「デジタル安全保護系に関する日本電気協会規格の技術評価に関する検討チーム会合
における日本電気協会への説明依頼事項(その2)」に対する回答(修正版)
(JEAC4620-2020 及び JEAG4609-2020)

(一社)日本電気協会

原子力規格委員会

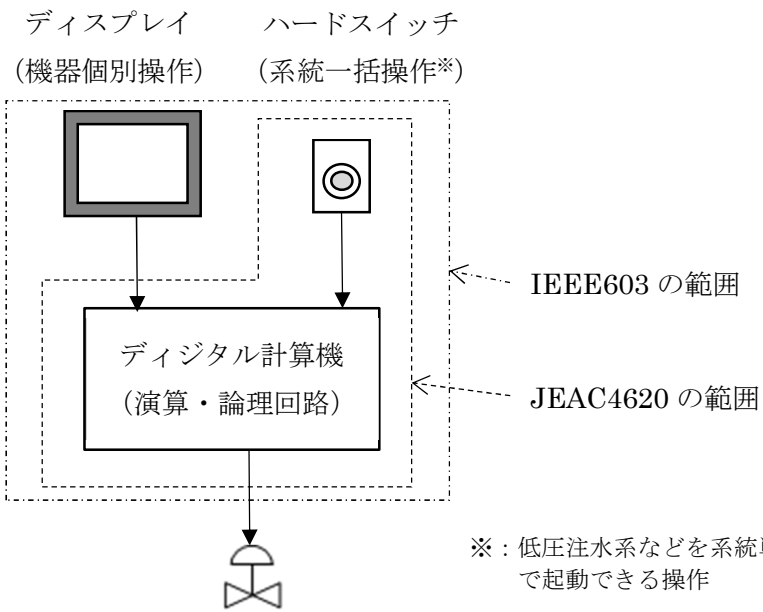
(2) 7 ページ (2) において、IEEE 規格、IEC 規格から本規程に反映した事項について質問しました。IEEE603 等では手動操作系も含め広く安全系のソフトウェアが対象となると理解しています。手動操作回路についてどのように対応したのかを説明して下さい。また、規格・ガイドが対象とする設備及び技術の範囲を IEEE の最新版と比較して示して下さい。

国内のデジタル安全保護系に関する手動操作としては、ディスプレイによる機器個別操作(ポンプの起動/停止, 弁の開/閉 等)とハードスイッチによる系統一括操作(原子炉停止, ECCS作動 等)に大別されます。原子炉停止系及び工学的安全施設系を作動させる設備として系統一括操作のハードスイッチは安全保護系相当であり, JEAC4620 の対象としています。系統一括操作のハードスイッチの信号はデジタル計算機に入力され, デジタル計算機内の演算・論理回路を経て弁やポンプなどの起動信号として出力されます。

一方, 機器の個別操作のためのディスプレイは, デジタル計算機による工学的安全施設作動系の演算・論理回路に含まれず, JEAC4620 の対象外としています。機器の個別操作のための操作信号や, 安全保護系のブロックやリセットの操作信号は安全保護系を直接作動させるための操作信号ではありませんが, デジタル計算機に入力され, 原子炉停止系および工学的安全施設作動系の演算・論理回路において安全保護系が適切に作動できるようロジックが構成されています。

なお, IEEE603-2018 は“safety system”を対象としており, 機器個別操作も全て含まれていると考えます。

JEAC4620 の「4.14 手動操作」については, 2008 年制定当時の安全保護系の規格である JEAG4604-1993 の要件を参照しています。IEEE603 の手動制御の項の中でこれ以外の要件として, 操作部の設置場所や操作回数などの最少化などがありますが, これらは制御室の設計や誤操作防止対策などによるものと考え, JEAC4620 に反映しておりません。

○デジタル安全保護系とは

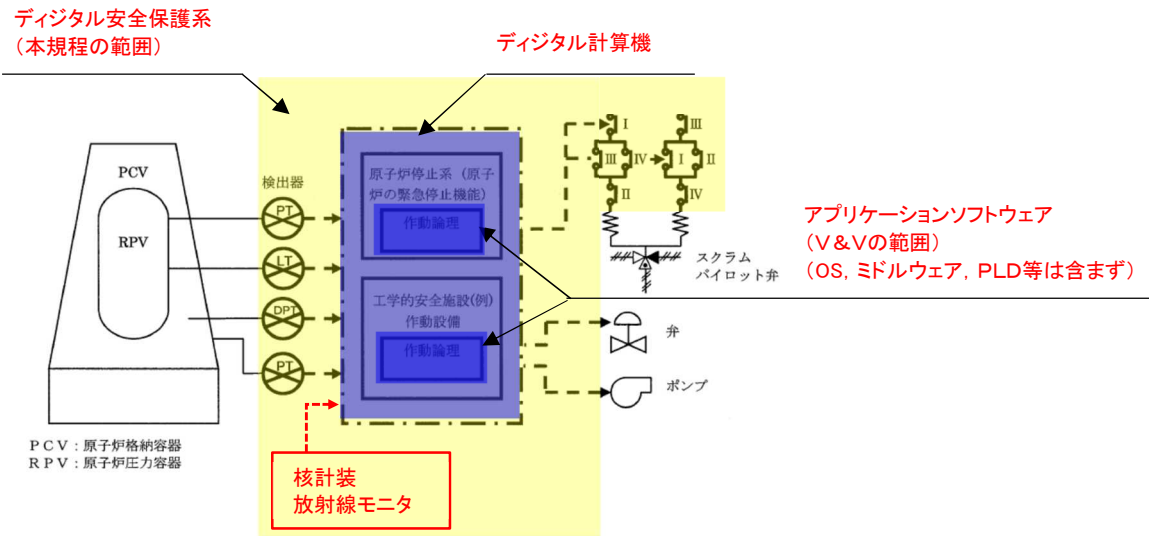
① 16ページ(6)には「アンアベイラビリティや誤動作率の信頼性評価においては、システムを構成する各設備（ハードウェア構成要素）を適切に考慮する必要があります。」とありました。今回検出器とみなすとされた核計装や放射線モニタのようにその内部処理として、燃料の許容限界を超えないようにするための安全に係る設定値に対する原子力特有のトリップ信号判定処理等にデジタル計算機が使われている場合、ハードウェア構成要素としてだけでなく、そのソフトウェア構成要素としてどのように考慮されるのか説明して下さい。

安全保護系の機能を、デジタル計算機のアプリケーションのソフトウェアで実現している場合、その検出器から動作装置入力端子までを含めて「デジタル安全保護系」(下図の黄色ハッチング)としています。

本規程におけるデジタル計算機とは、安全保護系としての機能を実現するソフトウェアが実装されたデジタル計算機(下図の青色ハッチング)を指しています。

「原子炉停止系及び工学的安全施設作動系の演算・論理回路を実装したアプリケーションのソフトウェア」を指します。よって、本規程におけるソフトウェアへの要件は、それらの演算・論理回路を実装するソフトウェアに対して適用することを意図しています。
